第三章

申請變更內容及理由

3.1 變更內容對照表

圖 3.2-5 本次變更後方兩側雨遮設計圖

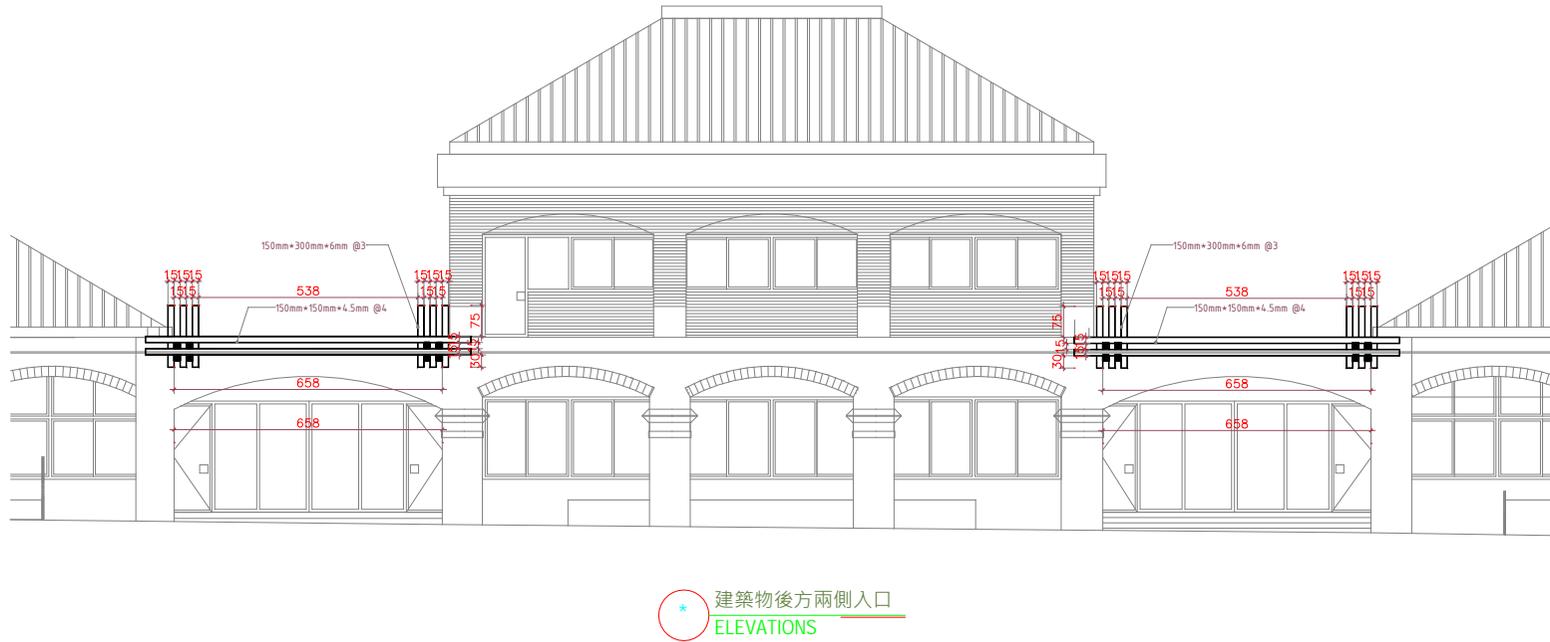
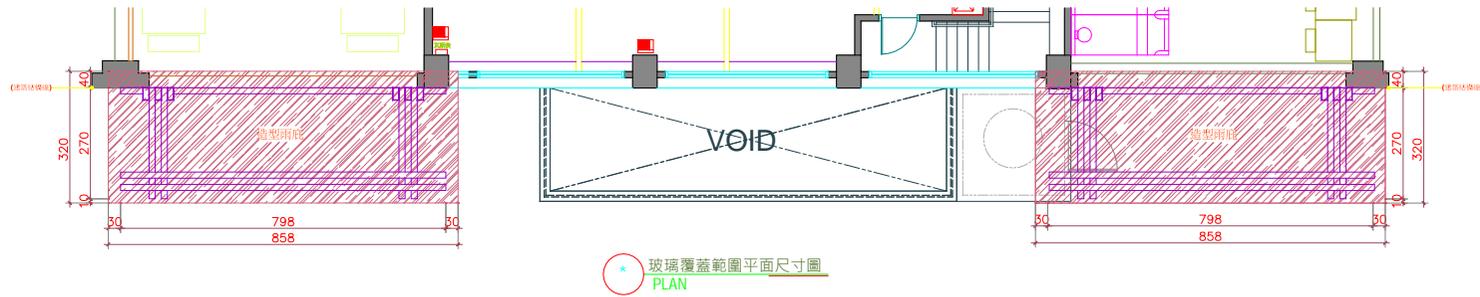
考量服務區整體外觀，重新設計大門造型，淘汰舊有 3 處雨遮，改採較為美觀之造型雨遮；由於外推面積超過 2 公尺，三處雨遮所增加之面積為 156.22 m²，一併計入服務區之建物面積中。變更後之大門與雨遮設計詳圖 3.2-4 與圖 3.2-5。另本次新增之雨遮及氣門，都由工廠先行焊接完成再運至現場組裝，因此只有舊雨遮拆除之廢棄物，屆時將由施工單位回收，再委託合格廠商處理；至於噪音之影響，因吊掛雨遮時僅使用吊車，且施工日程短，因此，噪音量應可符合噪音管制標準。
